## **S 10 Mühlviertler Schnellstraße**

## **Fachgutachterliche Stellungnahme**

### **Projektänderung PV Anlage Einhausung Rainbach**

Abbildung 1 Blick aus Vogelperspektive Richtung Nordwesten – ohne PV-Anlage

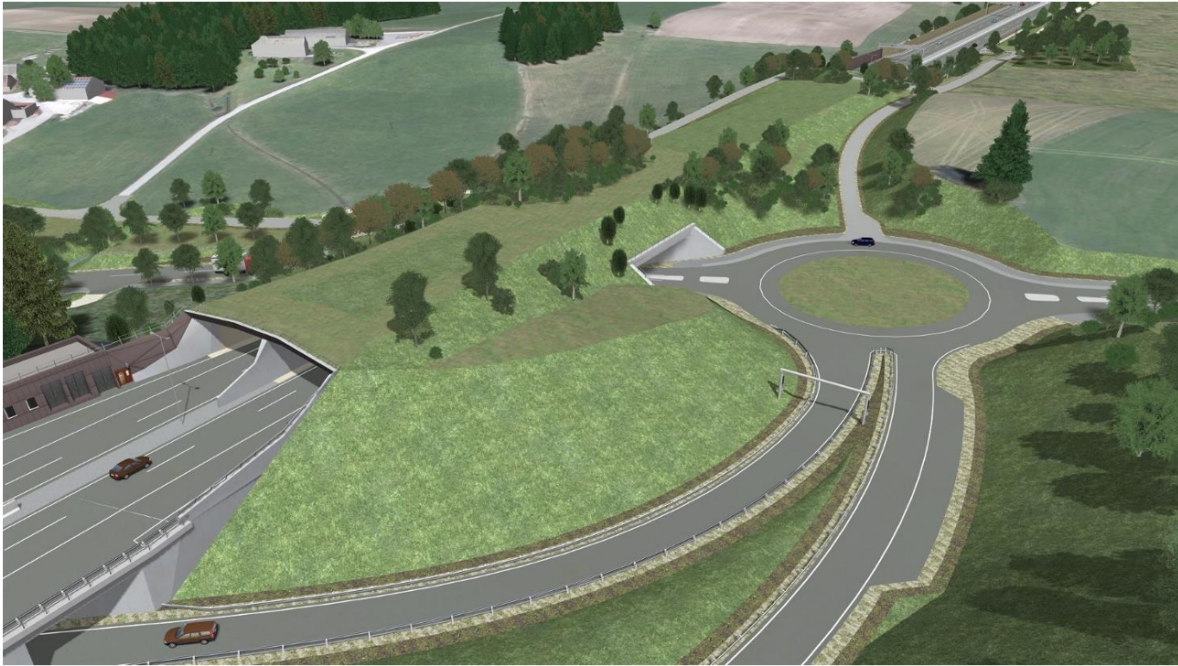
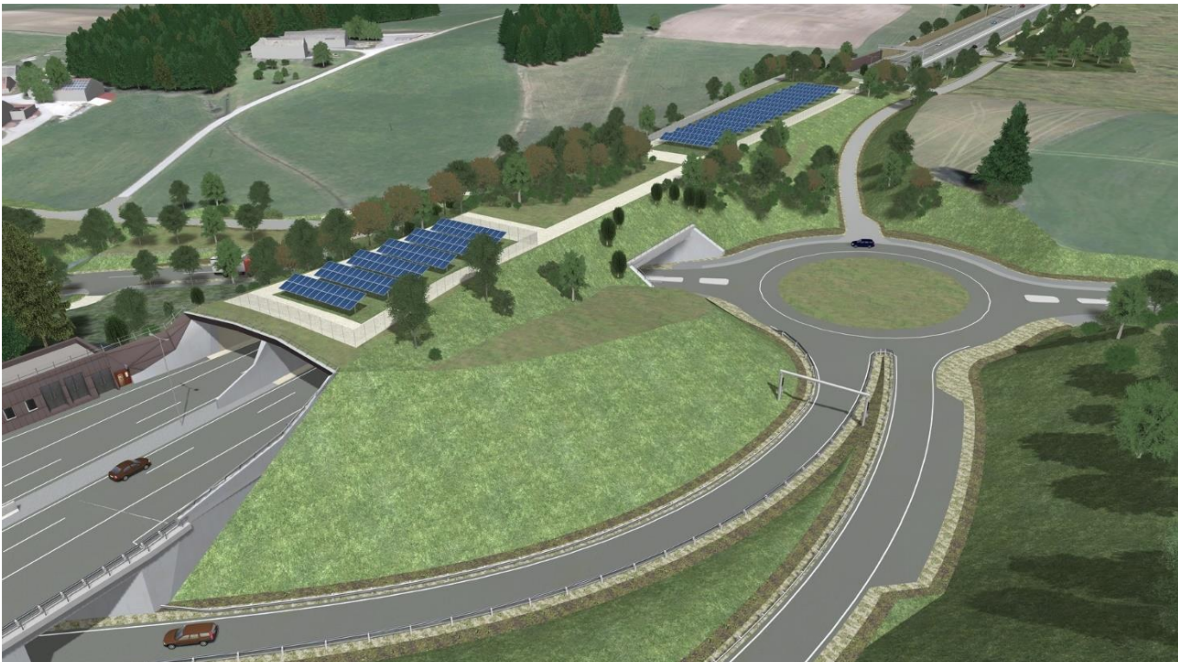
In den Einreichunterlagen zum genehmigten Projekt wurde die Einhausung Rainbach auch als Wildquerungshilfe aufgelistet. Die Visualisierungen in Abbildung 1 und 2 zeigen jedoch, dass die Einhausung Rainbach auch ohne PV-Anlage nicht den fachlichen Anforderungen der RVS Wildschutz an eine Wildtierpassage für Schalenwild entspricht und auch für sonstiges Haarwild nur mäßig geeignet ist, da unmittelbar vor bzw. nach der Querung der Schnellstraße auf der Einhausung Verkehrsflächen (Kreisverkehr samt Zu- und Abfahrten) liegen, was aufgrund von Störungen und Blendwirkungen die Annahmewahrscheinlichkeit deutlich verringert. Zudem entspricht die Nahelage von Wohnobjekten (in den beiden Abbildungen links oben zu erkennen) nicht den fachlichen Anforderungen an eine Wildtierpassage.

Die Einhausung Rainbach ist daher aus wildökologischer Sicht nicht als schalenwildtaugliche Wildtierpassage im Sinne der RVS Wildschutz einzustufen. Sie ist allerdings durchaus als Wildquerungshilfe für kleinere Haarwildarten zumindest mäßig geeignet, vor allem für jene Arten, die häufig als Kulturfolger auftreten (wie z.B. Fuchs und Dachs), und daher wenig sensibel auf Verkehr und Wohnobjekte reagieren.

Diese Funktion ist durch die im Projekt enthaltene Freihaltung eines rd. 70 m breiten Grünstreifens zwischen den PV-Anlagen Nord und Süd sowie durch Freihaltung eines rd. 25 m breiten Grünstreifens nördlich der PV-Anlage Nord auch weiterhin gewährleistet.

Aus wildbiologischer und forstfachlicher Sicht führt die gegenständliche Projektadaptierung zu keiner Verschlechterung der Umweltauswirkungen im Sinne des UVP-G 2000. Die Funktion der genehmigten Einhausung Rainbach als Korridor für kleinere Haarwildarten bleibt erhalten. Die Projektänderung widerspricht den Ergebnissen der UVP nicht. Zusätzliche Maßnahmen sind nicht erforderlich.

Abbildung 3 Grafische Sonnenstandsauswertung (Tägliche Wirkminuten des Vorhabens) unter Berücksichtigung des Blendschutzes bei der PV-Anlage Nord (Quelle: Blendschutzgutachten der Einreichunterlagen)

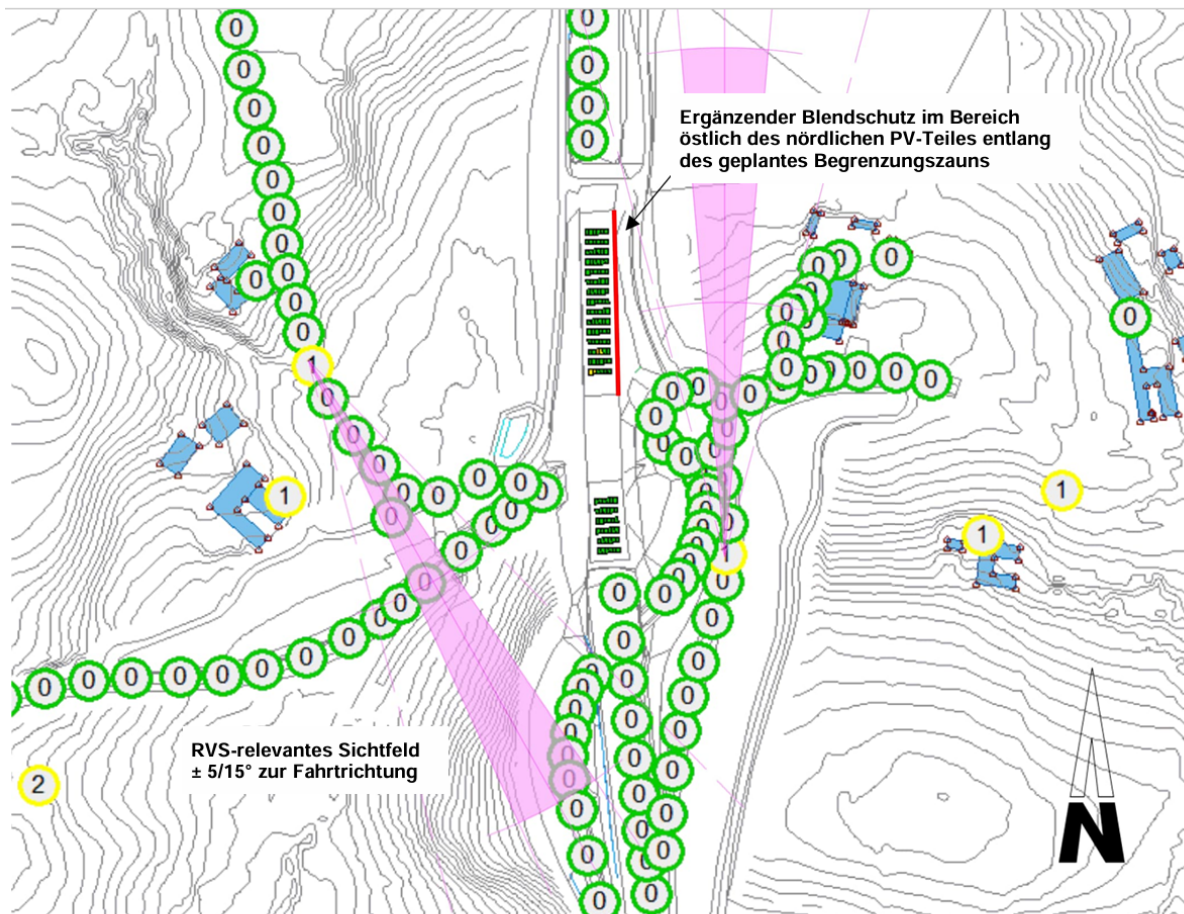
Im Blendschutzgutachten der Einreichunterlagen wird dargelegt, dass es ohne Berücksichtigung des im Projekt enthaltenen Blendschutzes bei den exponiertesten Anrainern zu Blendwirkungen von maximal 2 Minuten am Tag und 2 Stunden im Jahr kommt. Bei Berücksichtigung des im Projekt enthaltenen Blendschutzes bei der PV-Anlage Nord (die in der Ergänzung des Teilgutachtens Verkehr und Verkehrssicherheit verbindlich vorgeschrieben wurde) kommt es bei den exponiertesten Anrainern zu Blendwirkungen von maximal 1 Minute täglich (siehe Abbildung 3).

Unter Bezugnahme auf die OVE-Richtlinie R 11-3:2016 wird im Blendschutzgutachten ausgeführt, dass bei Auftreten von Absolutblendung das zeitliche Auftreten daher insofern zu beschränken ist, als dass weder die Einwirkzeit von 30 Minuten pro Tag noch von 30 Stunden pro Jahr überschritten wird und zur Beurteilung eine Grenze zur Gesundheitsgefährdung bei einer Einwirkung von 1 Stunde pro Tag bzw. 60 Stunden pro Jahr anzusetzen ist. (Die OVE-Richtlinie R 11-3:2016 wurde zwar mit 01.12.2024 zurückgezogen, wird jedoch noch immer als Stand der Technik betrachtet, da bis dato keine neueren Richtlinien existieren.) Die Einwirkzeit von Blendungen von maximal 1 Minute pro Tag entspricht einem Anteil von nur 1,7 % des humanmedizinischen Kriteriums von 60 Minuten pro Tag und kann daher in Anlehnung an einschlägige Irrelevanzkriterien (z.B. für Luftschadstoffe) mit unter 3 % des anzuwendenden Kriteriums als nicht relevant

angesehen werden, so dass aus fachlicher Sicht nicht von einer relevanten Einwirkung auf Wohnanrainer auszugehen ist.

Wie aus Abbildung 3 ersichtlich, sind bei 2 Wohnanrainern Einwirkzeiten von maximal 1 Minute täglich zu erwarten; es handelt sich dabei um folgende Objekte:

- Wohnobjekt Kranklau 2, 4261 Rainbach im Mühlkreis (westlich der Einhausung Rainbach); Gst .72, .73, alle KG 41019 Rainbach
- Wohnobjekt Summerauer Straße 39, 4261 Rainbach im Mühlkreis (östlich Einhausung Rainbach); Gst .74/1, .74/2, alle KG 41019 Rainbach
